REF.: " MODIFICAÇÃO DOS PLUG'S DE DRENO DOS TRATORES "

Pós vendas
Agritech Lavrale S.A.

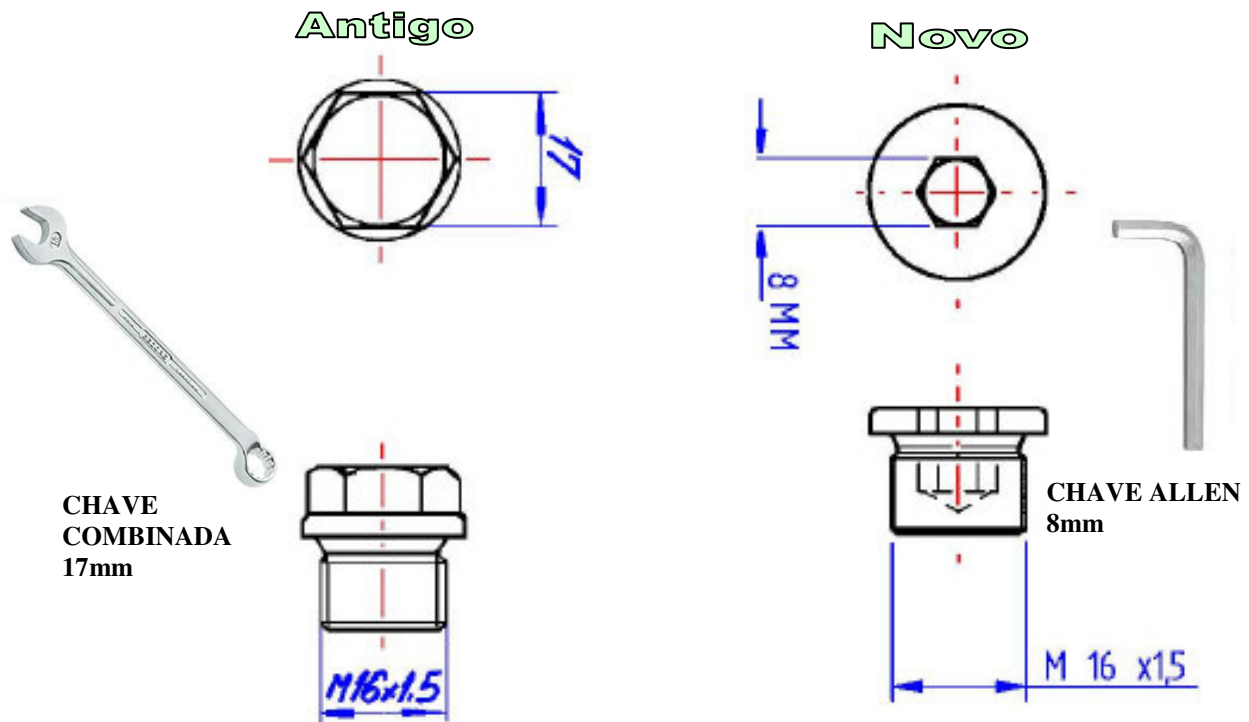
Informamos que alteramos os **Plugs** de drenagem que equipam todos os modelos de tratores fabricados pela Agritech Lavrale S.A.

Este procedimento visa unificar e facilitar a manutenção de todo o conjunto.

Implantação a partir dos tratores relacionados ao lado:
(Gravado próximo à TDF)

Modelo	Nº de Série
1030	<u>522M0006</u>
1050	<u>512M0012</u>
1145	<u>601M0028</u>
1155	<u>611M0007</u>
1175	<u>711M0011</u>
2060	<u>572M0006</u>

Nº	CÓDIGO ANTIGO	QTD	INTERCAMBIAVEL	CÓDIGO ATUAL	DESCRIÇÃO	QTD
1	YB40T.14252	1	←	YA70.14250	PLUG DRENO	1

**Plugs Tratores da
Linha 1000**

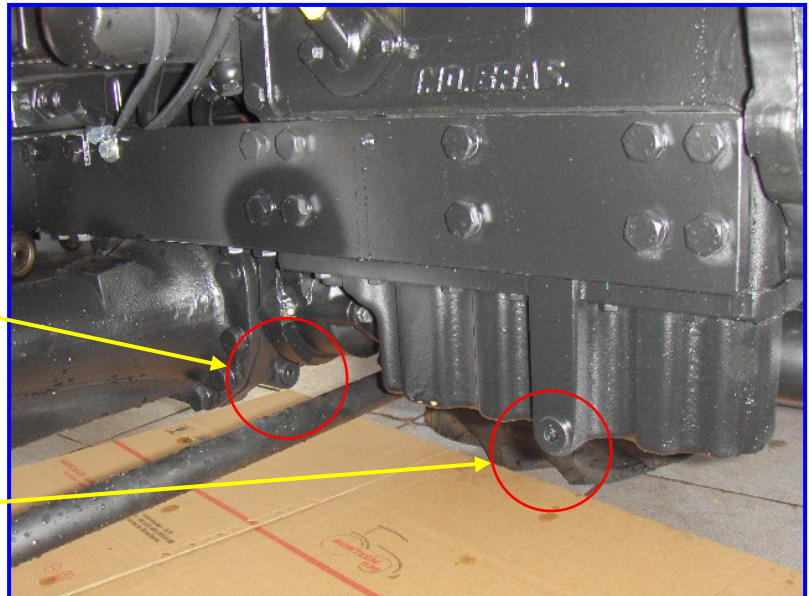
Os tratores da linha 1100 e 1175 foram alterados, sendo que o Plug de Dreno do óleo do Motor não foi alterado permanecendo o parafuso sextavado de 17mm.

Os tratores da linha 1000 (Motor BTB) foram alterados, inclusive o Plug de dreno do óleo de Motor.

Os tratores da linha 2000 foram alterados apenas no sistema de eixo dianteiro, sendo assim os demais Plugs não sofreram alterações.
